Refektorium Reihenbestuhlung

Bestuhlungsplan geprüft:
-140 Plätze -

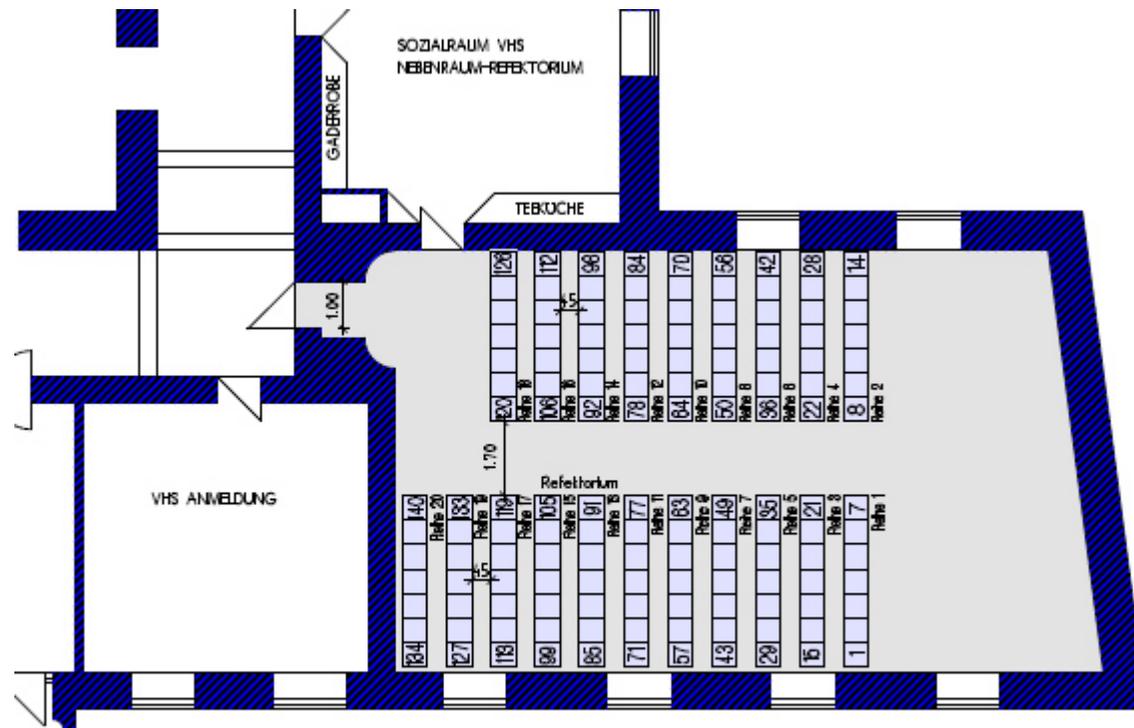
Die nach §20 (2) VSStättVO größtmögliche Besucherzahl von 650 Personen im gesamten Gebäude darf nicht überschritten werden!

Die Vorschriften der §§ 15, 20, 21 VSStättVO bezüglich der Rettungswege sind beachtet.

Die im Bestuhlungsplan eingetragenen Maße sind einzuhalten. Die Sitzreihen müssen eine freie Durchgangsbreite von mind. 45 cm haben.

Hinweis:
In Reihen angeordnete Sitzplätze müssen unverrückbar befestigt sein; werden nur gelegentlich Stühle aufgestellt, so sind sie mindestens in den einzelnen Reihen fest miteinander zu verbinden.
